質疑応答書

| 工事名 | | 上富良野中学校特別教室棟改築及び老朽改修工事(機械設備工事) | |
| 変更事項(当初の見積用設計図書を次のとおり変更します) | | | |

| 一級建築士事務所 北海道知事登録(上)204号 株式会社 創明建築設計事務所 〒070-0038 旭川市8条通17丁目1番1号 Tel: 0166-21-8886 Fax: 0166-21-8887 | 管理建築士 一級建築士登録 143974号 三嶋 幸利 | 担当建築士 一級建築士登録 273215号 佐藤 真一 | 縮尺 A-1 A-2 1/400 A-3 | 設計担当 Sato Takahashi | 製図訂正 年月日 2014.11.28 | 工事名 上富良野中学校校舎耐震改修及び老朽改修工事 図面名 1階平面図 給排水 消火設備 (改修後) | 図面番号 M-42-1 |

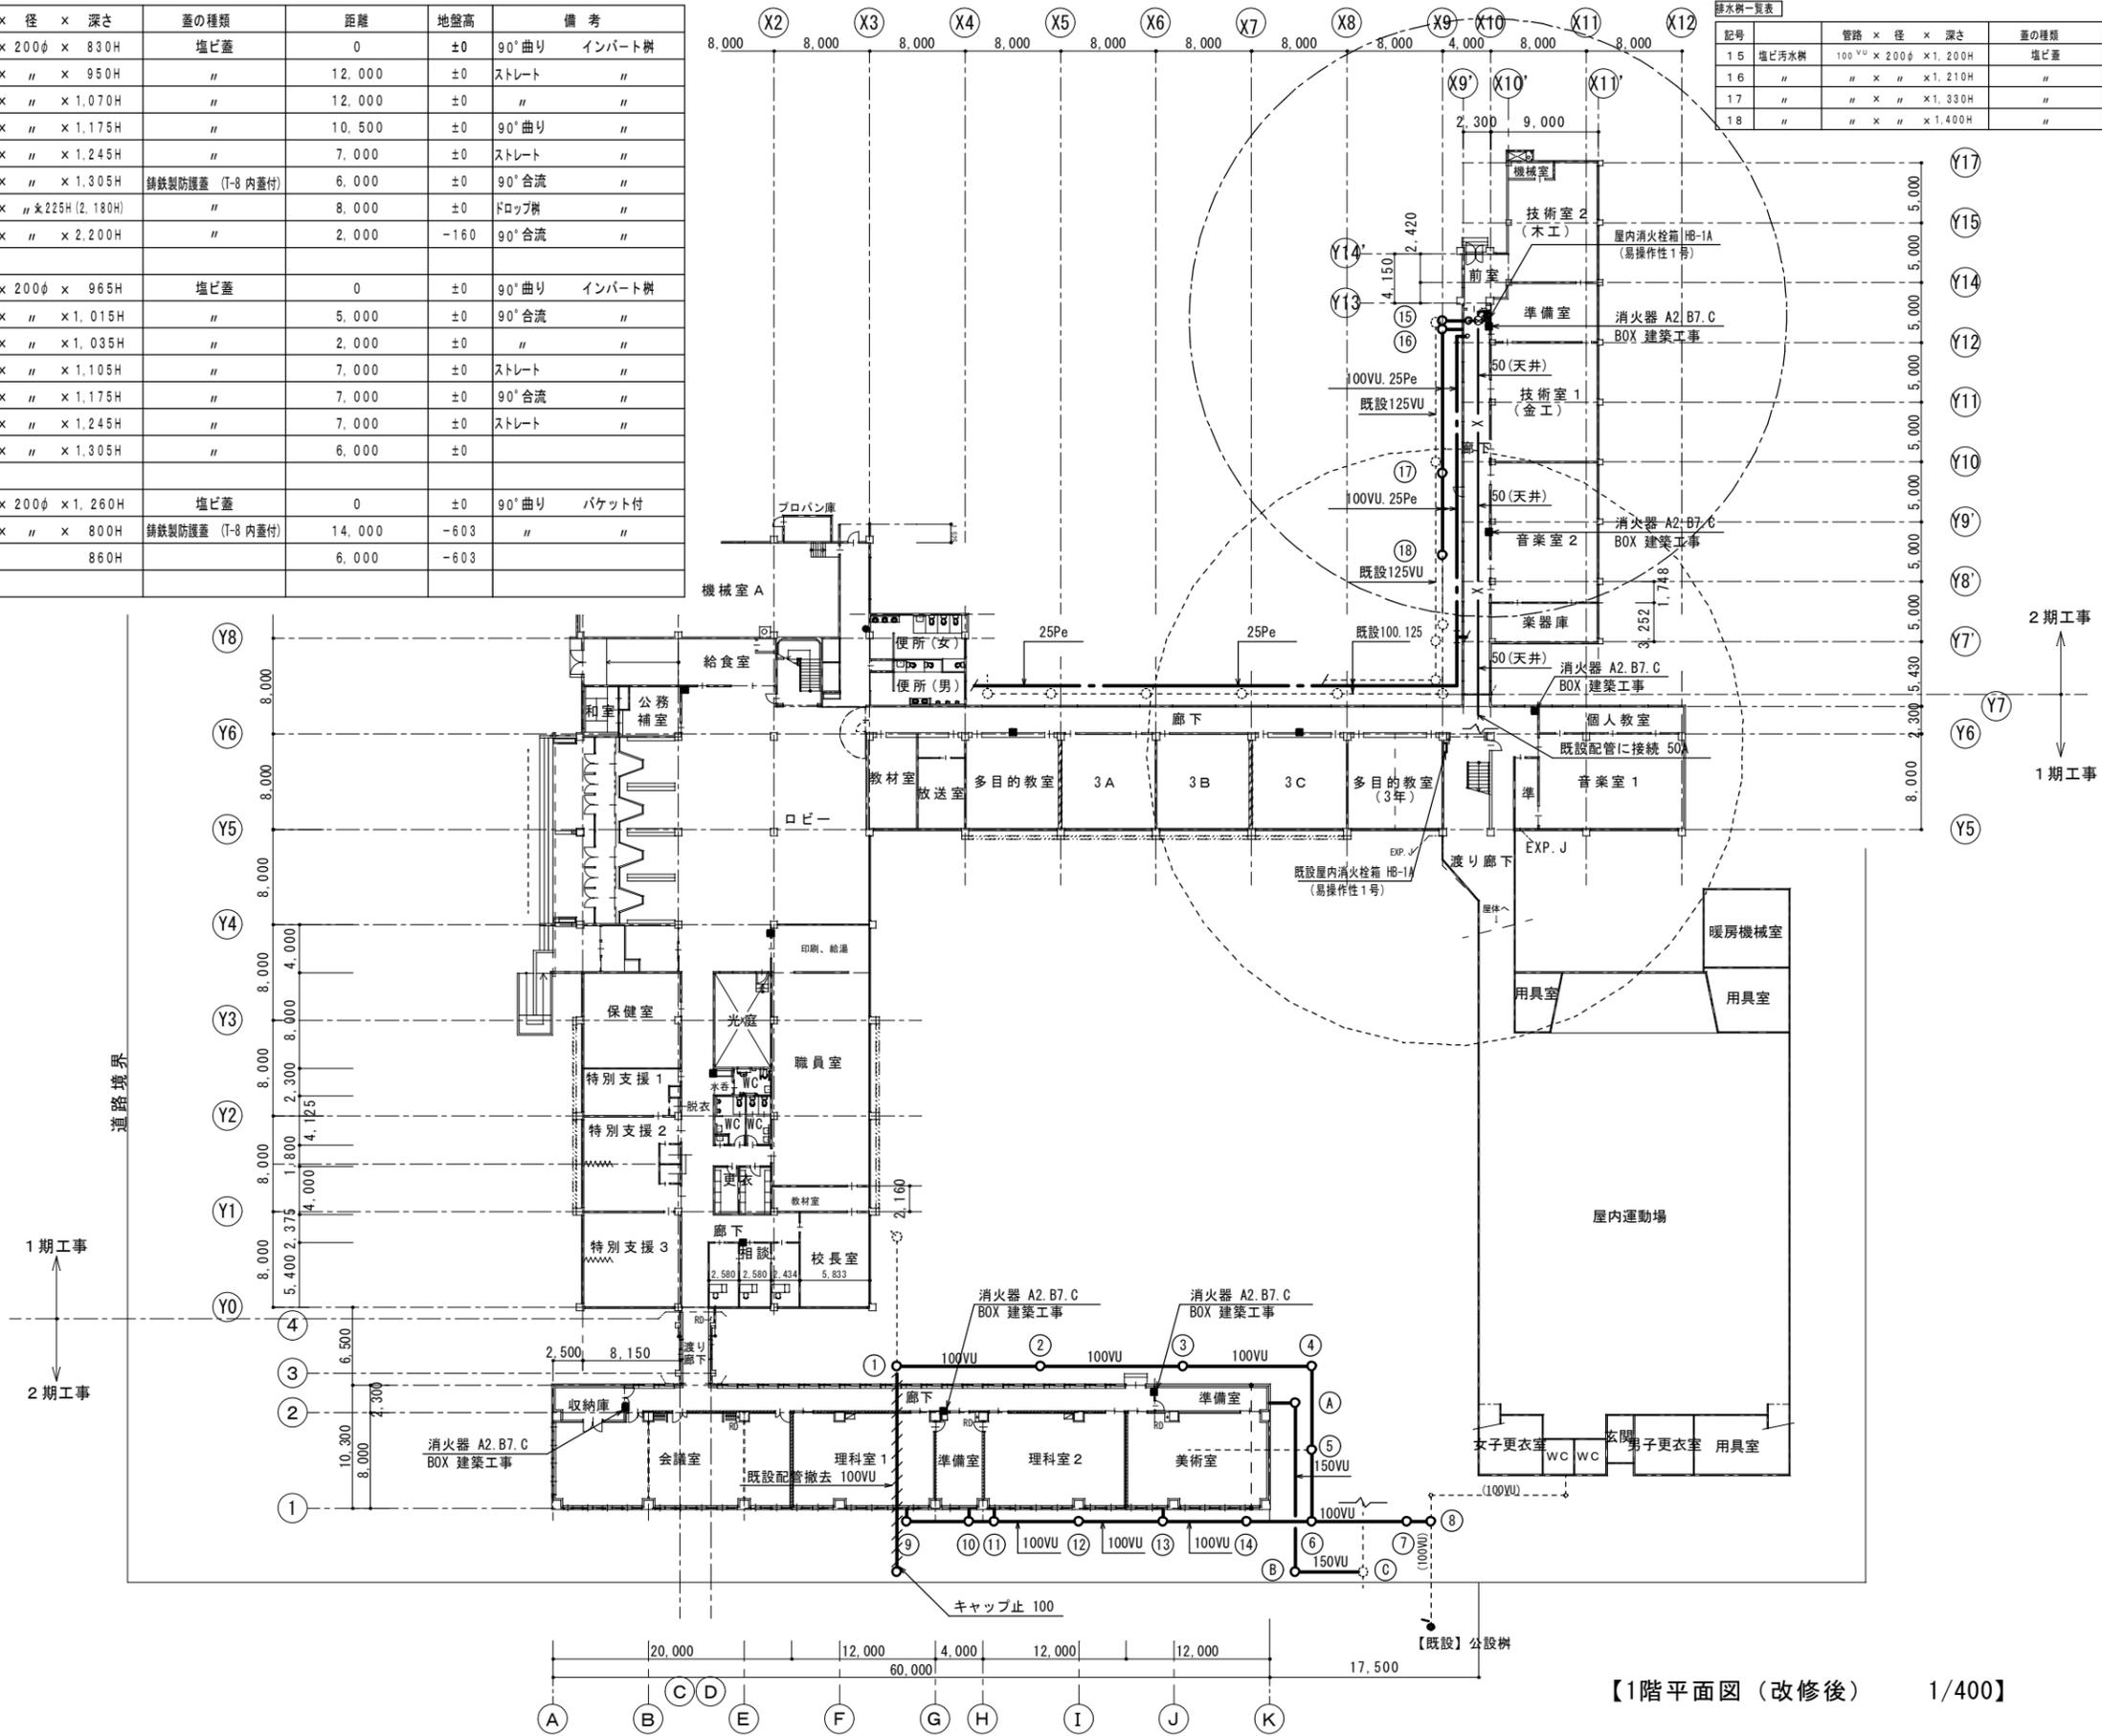
| 工事名 | | 上富良野中学校特別教室棟改築及び老朽改修工事(機械設備工事) | |
|-----------------------------|--------------------------------|--|---|
| 1 | 設計図 M-9 M-42-1 | M-9図で増築部内を横断している管理棟系統排水を2期工事にて体育館側ヘルト変更するとの記載がありますが、M42-1図での配管撤去記載のみで、撤去以降の配管ルート変更図及び数量内訳書にも内訳がありません。 | 変更事項のとおり、設計図を削除及び修正します。(別紙のとおり修正) |
| 2 | 設計図 M-8 M-9 M-42-1 | 増築部の屋外排水経路がM-9、M42-1図で相違があります。M-8図の排水柵一覧表はM-9図に準じてるように思われますが、数量内訳書はM42-1図に準じていると思われます。どちらが正しいのでしょうか。 | 変更事項のとおり、設計図を削除及び修正します。(別紙のとおり修正) 数量は、設計書P20に計上しています。 |
| 変-1 | 屋外排水設備について修正 | | M-8、M-9を削除 M42-1を修正 |

| | | 平成26年10月 | | | | | | A2:S=1/300 | 給油配管図(更新後) | 枚の内 KM-14号 |

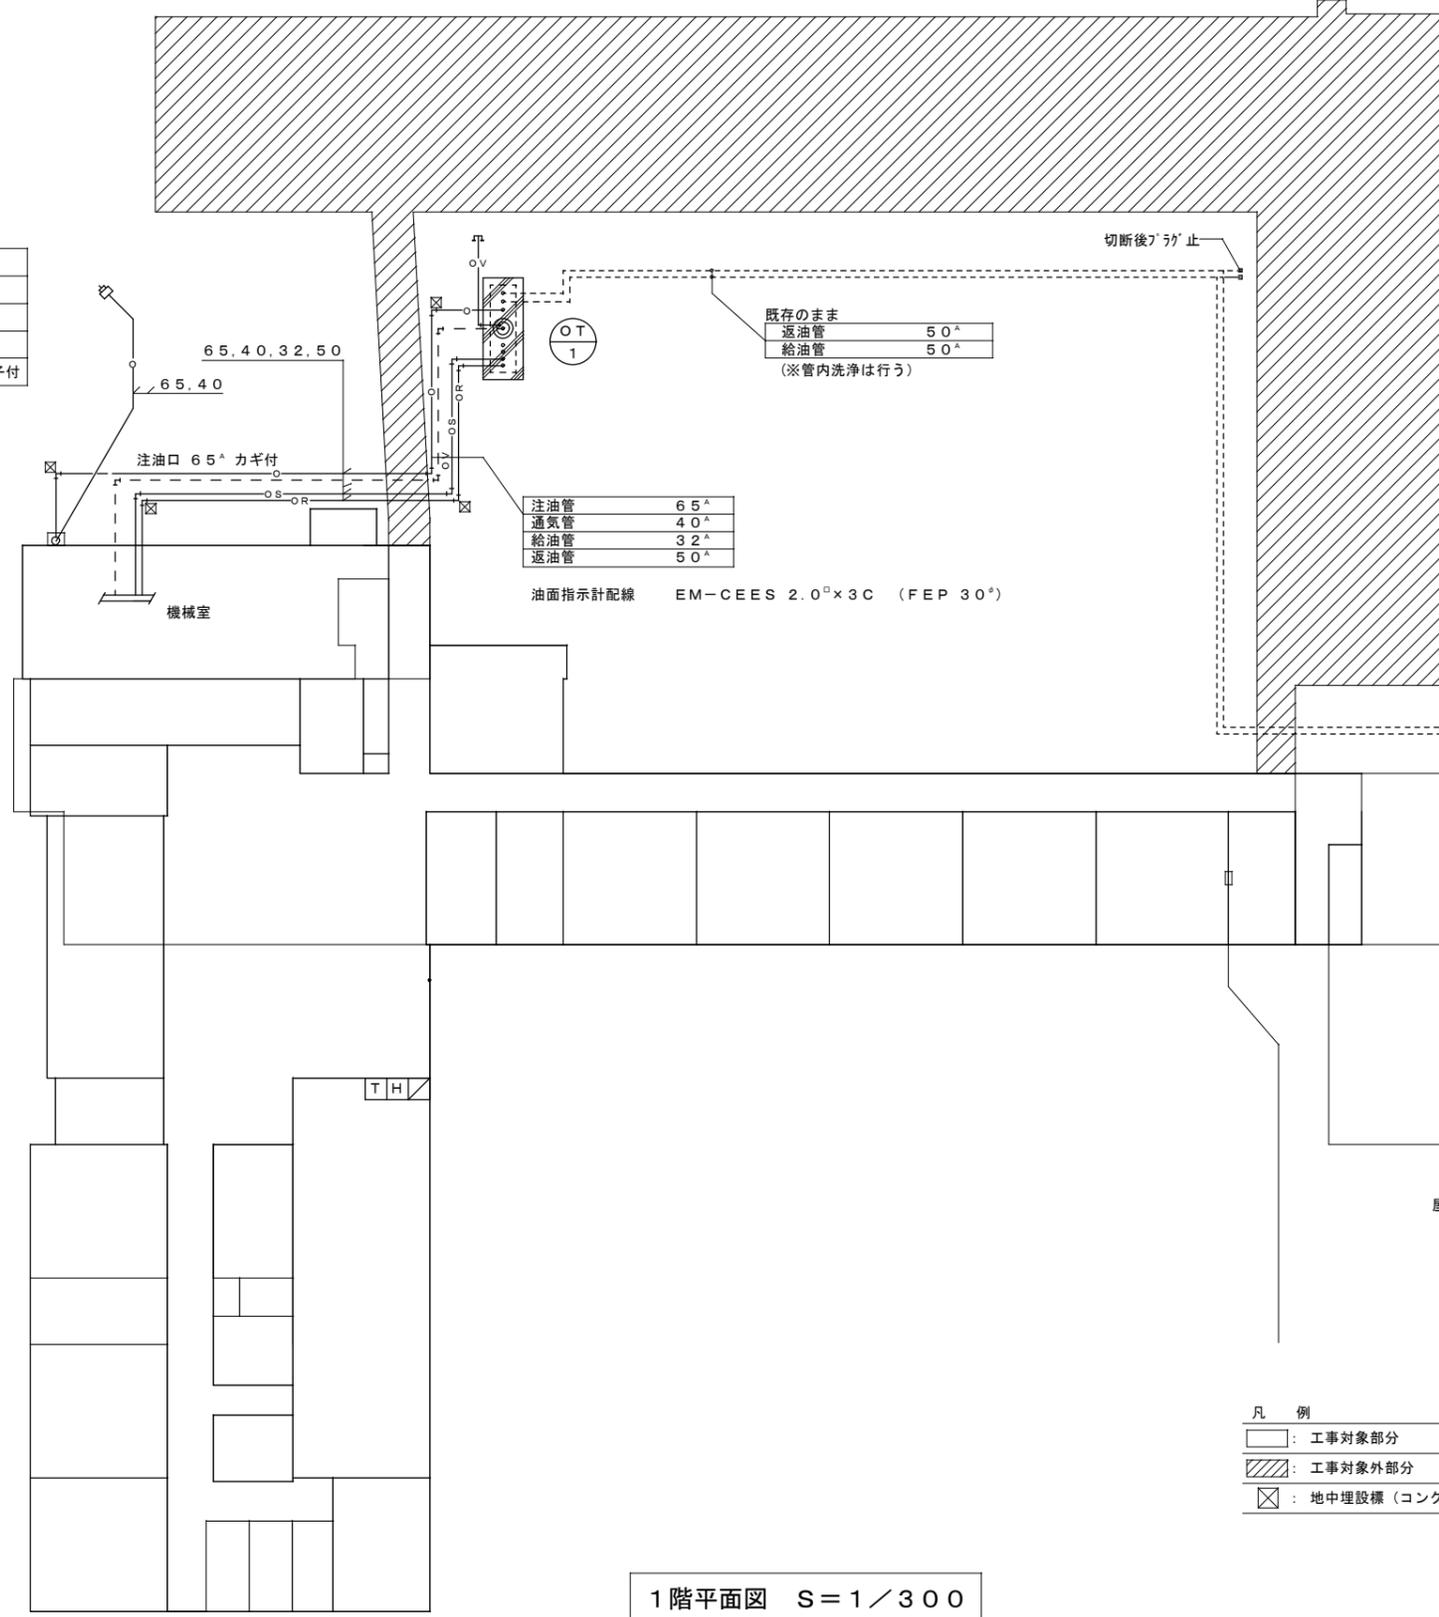
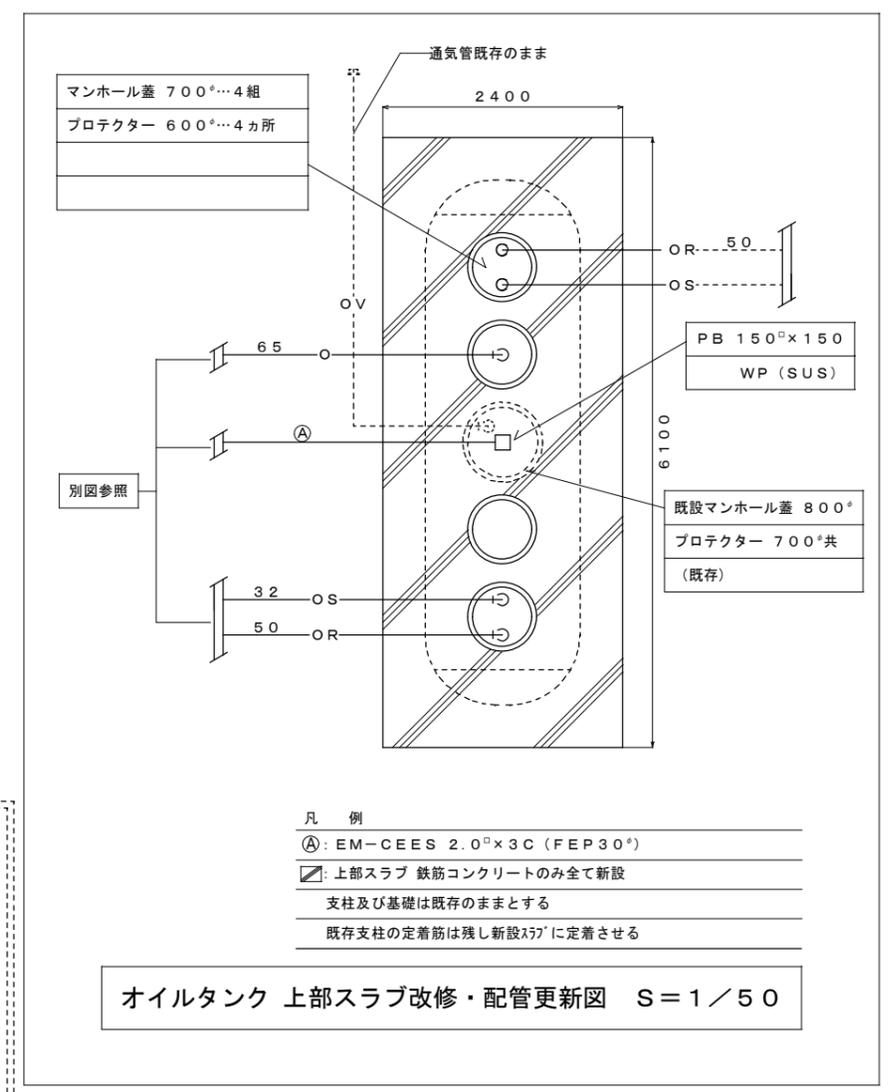
| 工事名 | | 上富良野中学校特別教室棟改築及び老朽改修工事(機械設備工事) | |
|-----------------------------|--------------------------------|--|---|
| 3 | 設計図 KM-14 KM-15 KM-16 | 既設地下オイルタンクに新たに取付けする点検マンホールは、新たに設置するφ700×4ヶ所以外に、既設で取付けられている中央部φ800の取替も含むのでしょうか。(内訳書ではこの部分の工事が1式で数量が把握できません)尚、中央部φ800部分は以前に一度改修されているようです。 | 点検マンホール中央部φ800の取替は含みません。変更事項のとおり、設計書及び設計図を修正します。(別紙のとおり修正) |
| 4 | 設計図 KM-14 KM-15 | 既設地下オイルタンク本体の通気管についてですが、中央部φ800のマンホール改修の際に同時に配管も改修されており、現状既設の地中横走り管は未使用のようです。以前改修されている部分も、また新たに改修することでしょうか。 | 通気管は既存のままとします。既存地中横走り管は撤去とします。変更事項のとおり、設計書及び設計図を修正します。(別紙のとおり修正) |
| 5 | 設計図 M-29 KM-15 | KM-15図で技術棟系統の地中横走り油管を既設地下オイルタンク部より撤去するようになっていますが、M-29図でこの系統から体育館系統へ分岐している油配管があります。技術棟系統の油配管を撤去すると体育館系統が使用できなくなりますが、撤去後の体育館系統油配管の措置は、如何がするのでしょうか。 | 体育館系統の油管は既存のままとします。油管については特別教室棟(改修棟)の手前で切断プラグ止めとし、体育館までの管内洗浄を追加します。変更事項のとおり、設計書及び設計図を修正します。(別紙のとおり修正) |
| 変-2 | 給油配管図及びオイルタンク詳細図について修正 | | KM-14～KM-16を修正 設計書P40、P65～P66を修正 |
